Objet : demande d'examen au cas par cas de l'instruction de la modification du plan de prévention des risques inondations et coulées de boue (PPRicb) de la vallée de l'Aisne amont sur la commune de Variscourt
PJ : fiche d'examen au cas par cas et ses annexes

Évaluation environnementale des PPRN
Examen au cas par cas de l'Autorité environnementale
Sollicitation de l'avis de l'autorité environnementale (SAAE)
Modification du Plan de prévention des risques inondations et coulées de boue (PPRicb)
de la vallée de l'Aisne amont sur la commune de Variscourt

Modification du plan de prévention des risques inondations et coulées de boue (PPRich) de la vallée de l'Aisne sur le secteur Aisne amont entre Bourg-et-Comin et Evergnicourt

Figure 6 : Extrait du PPRI de l'Aisne de la zone de Variscourt

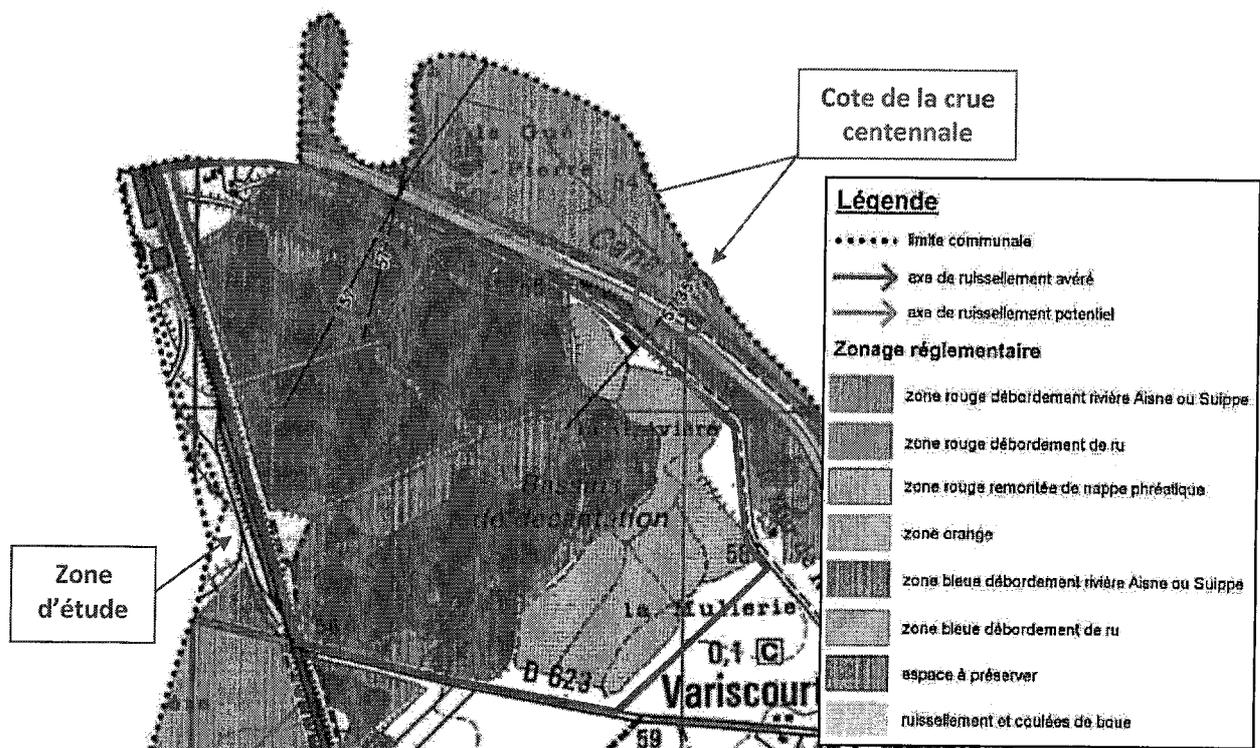
Le secteur d'étude est actuellement classé en zone d'« espace à préserver » (cf. Figure 6), ce qui correspond à des « espaces encore indemnes de toute urbanisation, permettant de maintenir l'occupation actuelle des sols et contribuant à minimiser les risques en aval ».

L'entreprise TP ORFANI souhaite donc engager une démarche pour permettre de réviser le plan de zonage du PPRI de la commune de VARISCOURT afin de placer le site en zone blanche du PPRI et de pouvoir créer une carrière sur ces terrains.

La procédure de modification consiste donc à transformer, pour les parcelles concernées, le zonage réglementaire actuellement marron en zonage réglementaire blanc.

Légende
 Zonages réglementaires de la modification du PPRich
 Typologie
 ■ zone rouge débordement de la rivière Aisne
 ■ espace à préserver

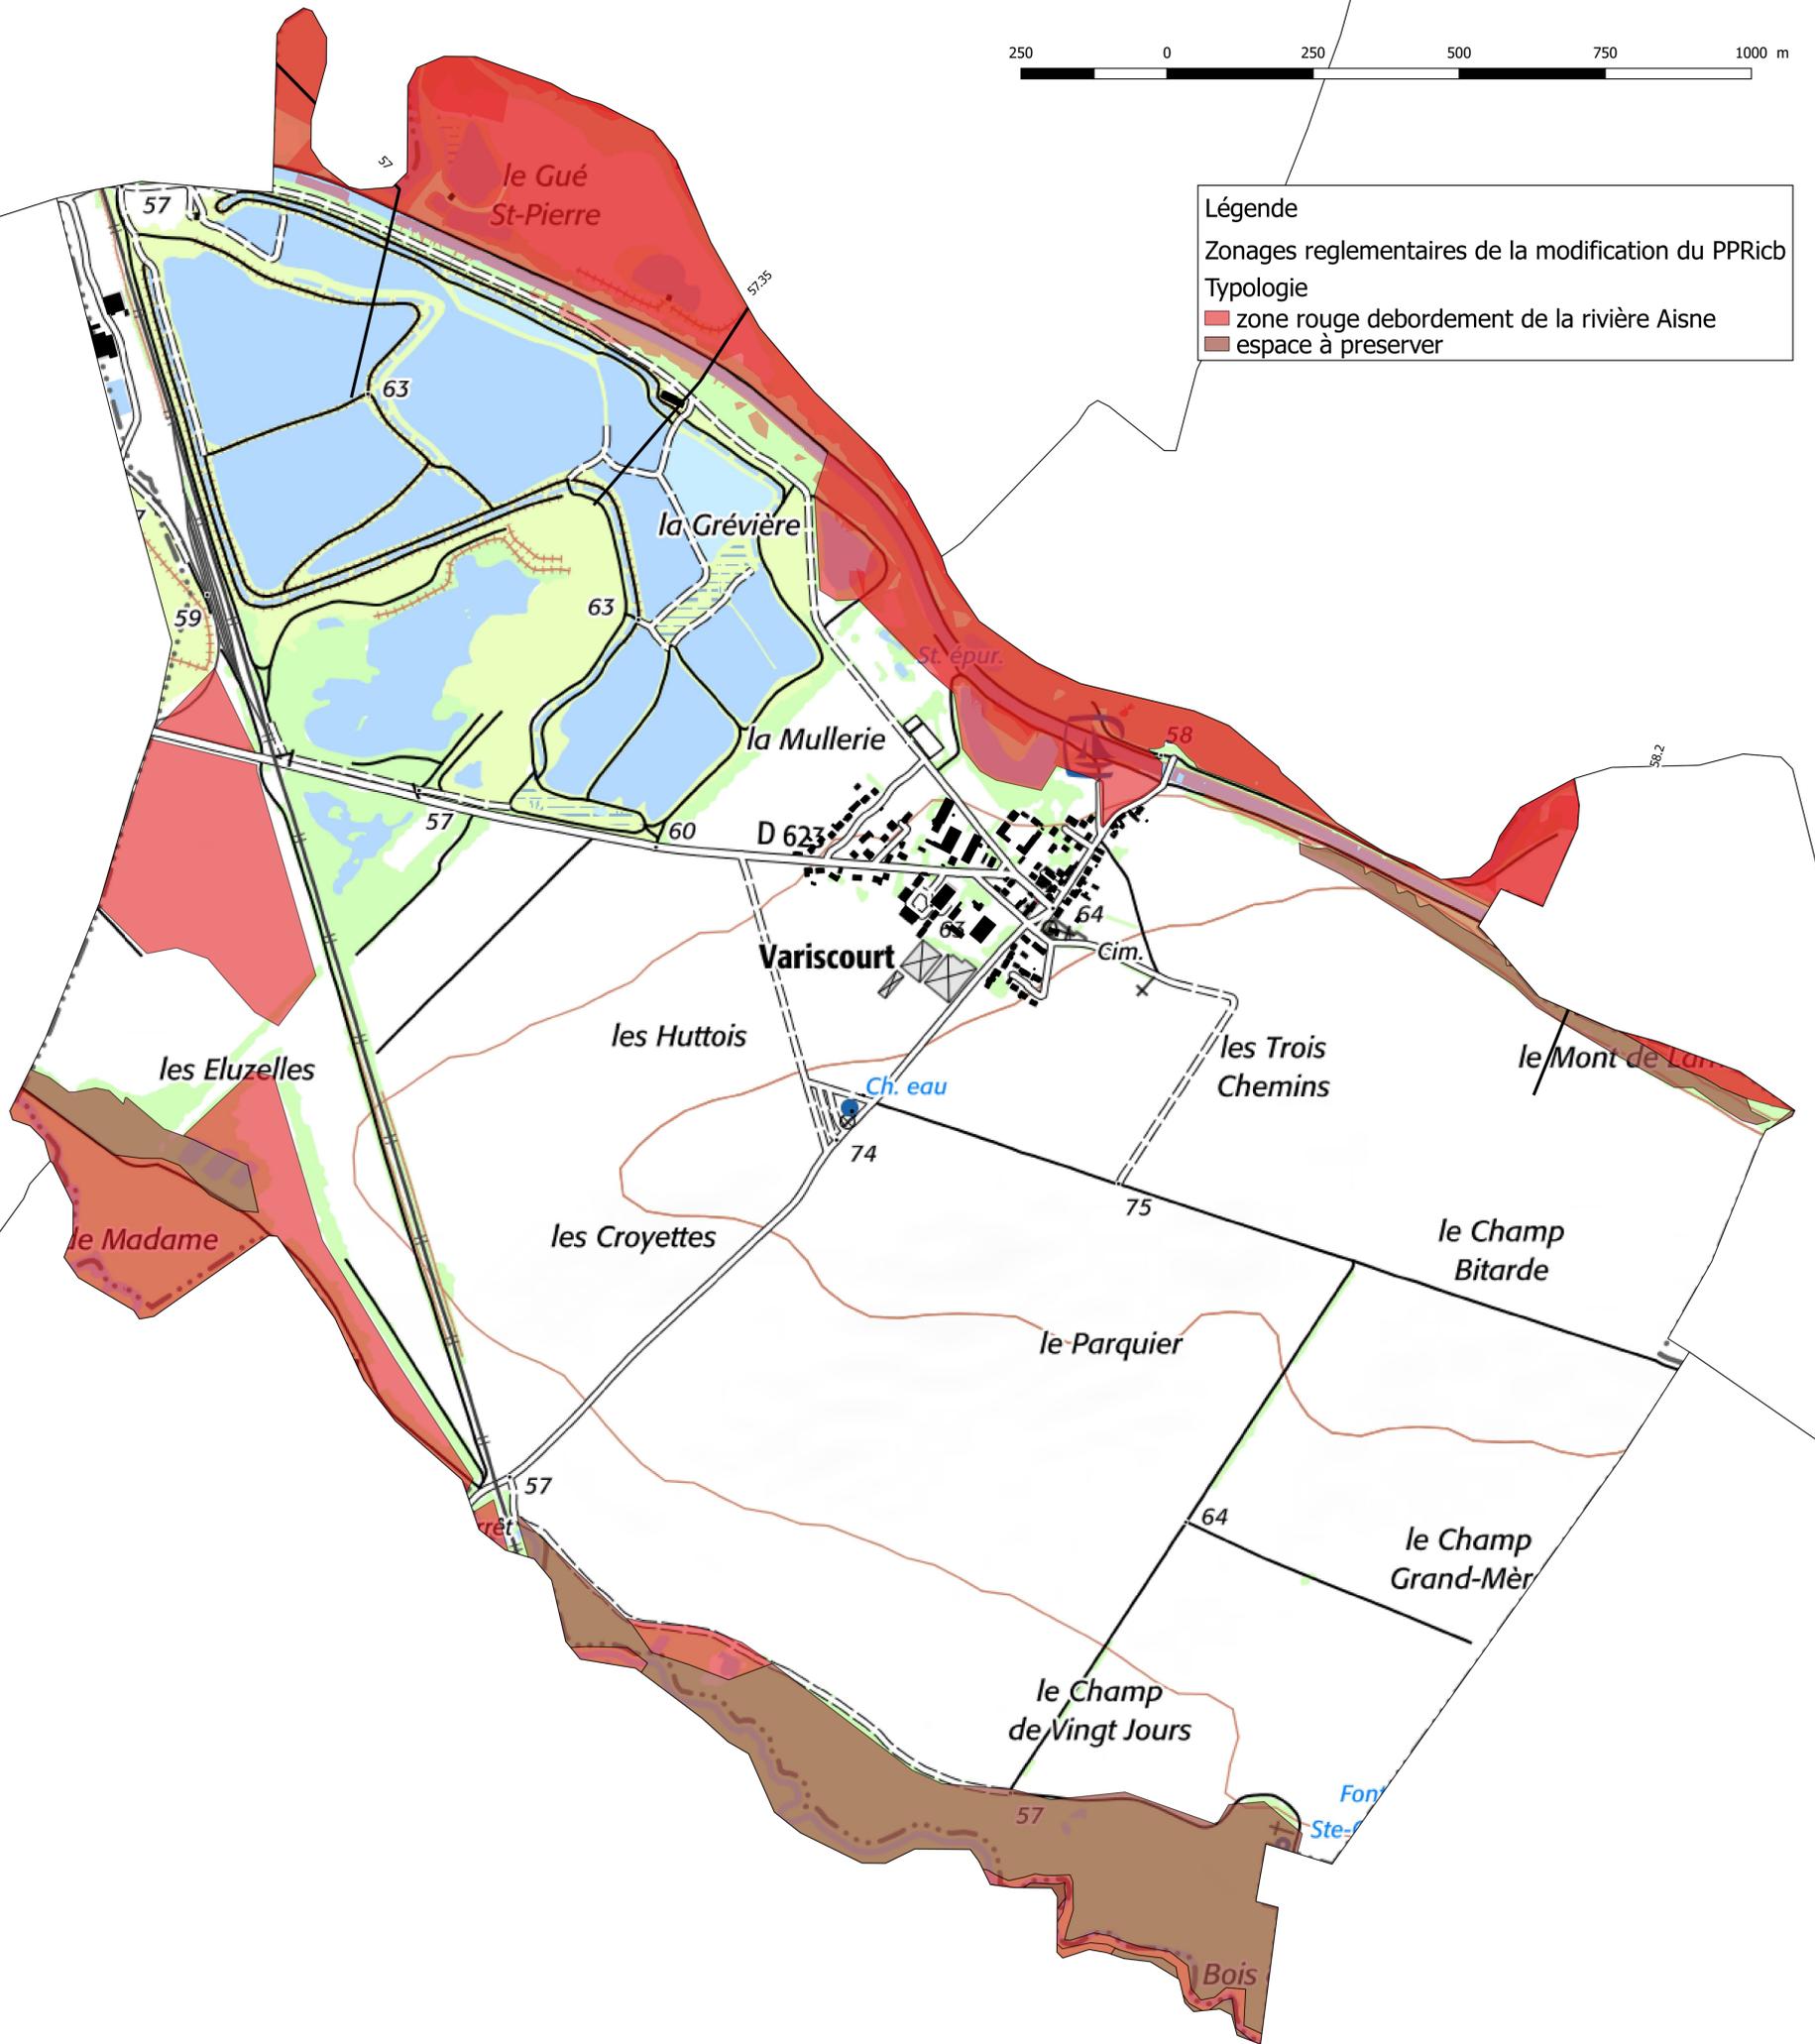
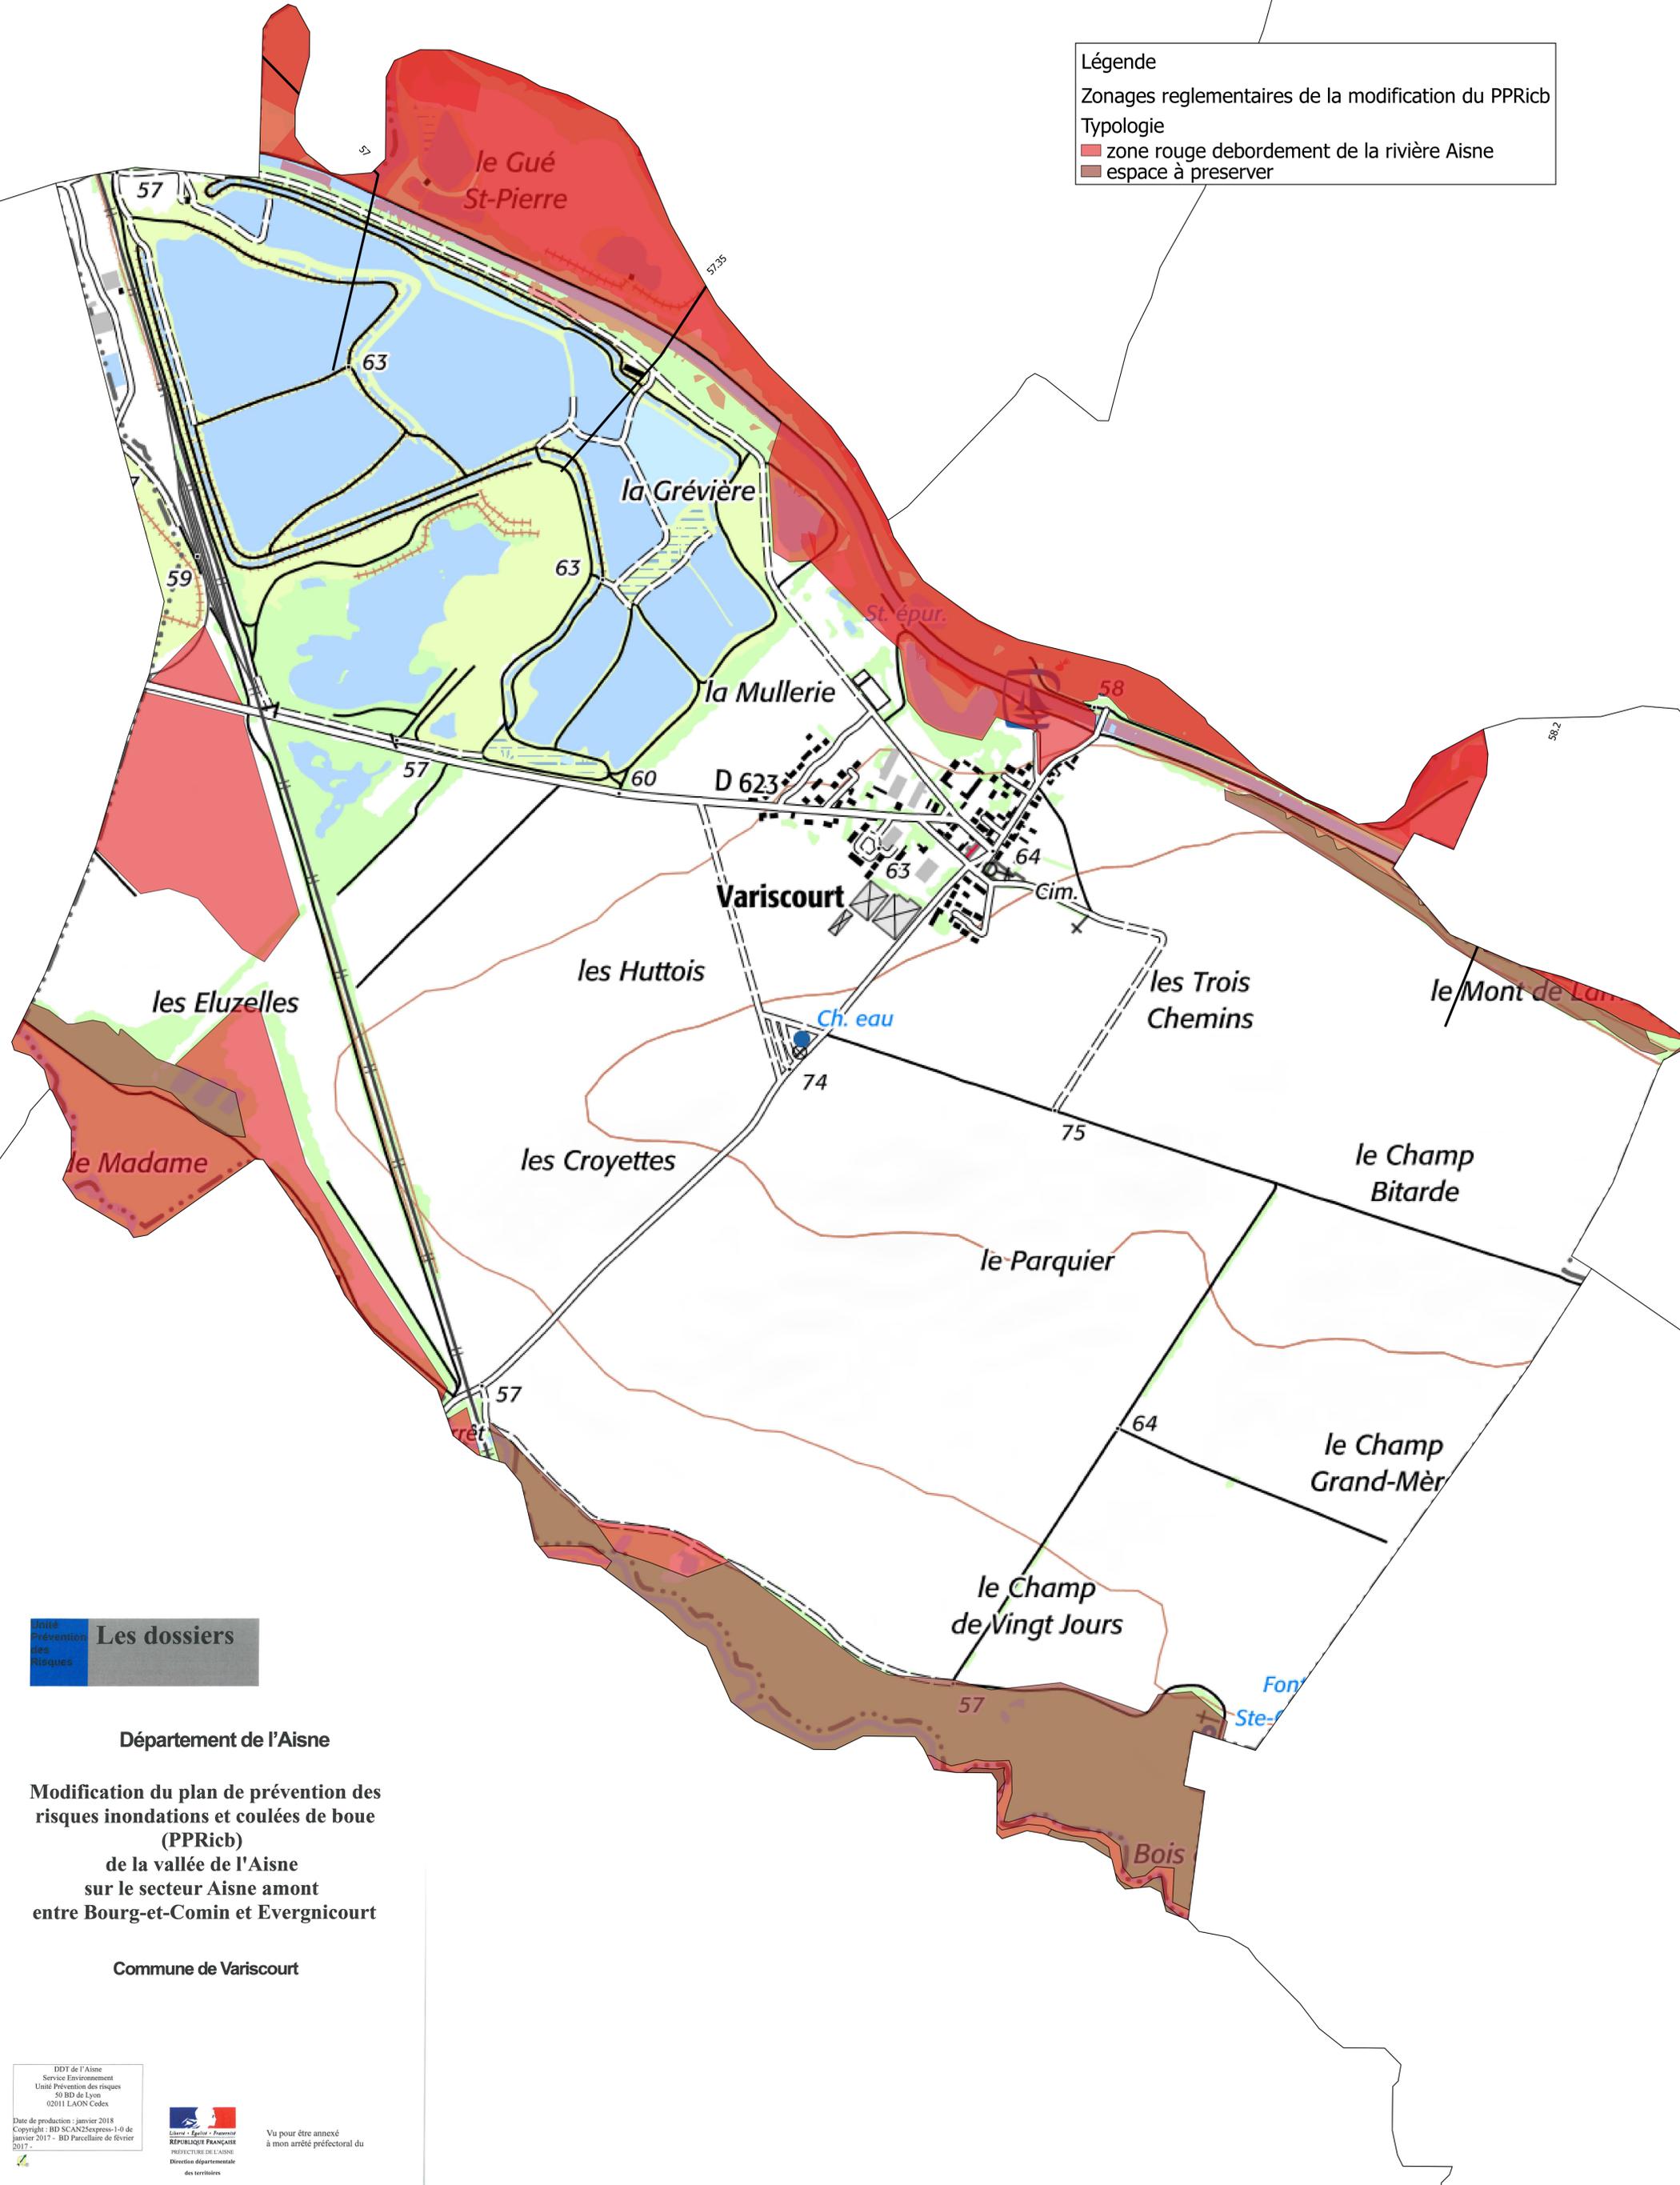
Conformément aux dispositions de l'article R.562-10-1 du code de l'environnement, la procédure envisagée consiste à modifier le PPRI afin de rectifier **une identification des aléas présents et de modifier les documents graphiques délimitant les zones exposées à des risques.**
